华泾市民中心城市更新项目变配电工程项目

(项目编号: 310104103260519111983-04355416)

三: 补充招标文件的具体内容

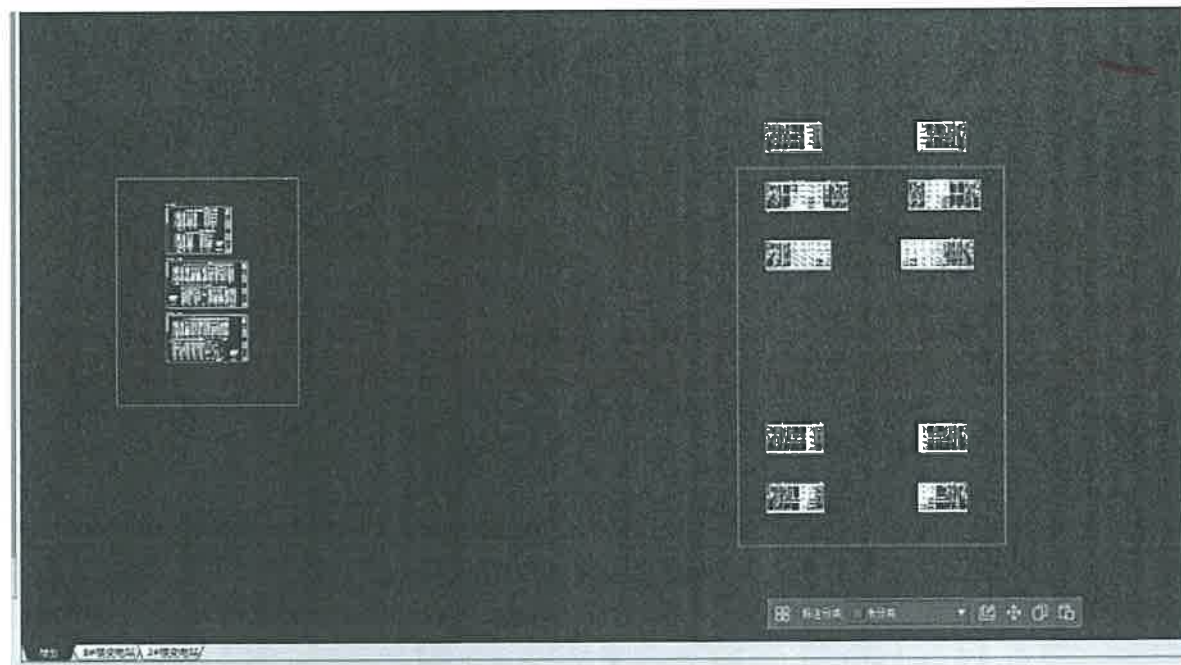
9、配电柜电气方案图里（如下示意），右边方框里的柜子系统图跟招标清单是对应的，但是右边没有说明断路器分断能力要求；左边图框的柜子系统图跟清单对不上，但是它有断路器分断能力要求；那么是按右边方框系统图报价吗，分断能力按常规的较低的来？

答 9：断路器规格要求以 8#楼变电站系统图为准，模型图不做参考；额定短路开断电流（分断能力）按 25KA 执行，额定电流 1250A。
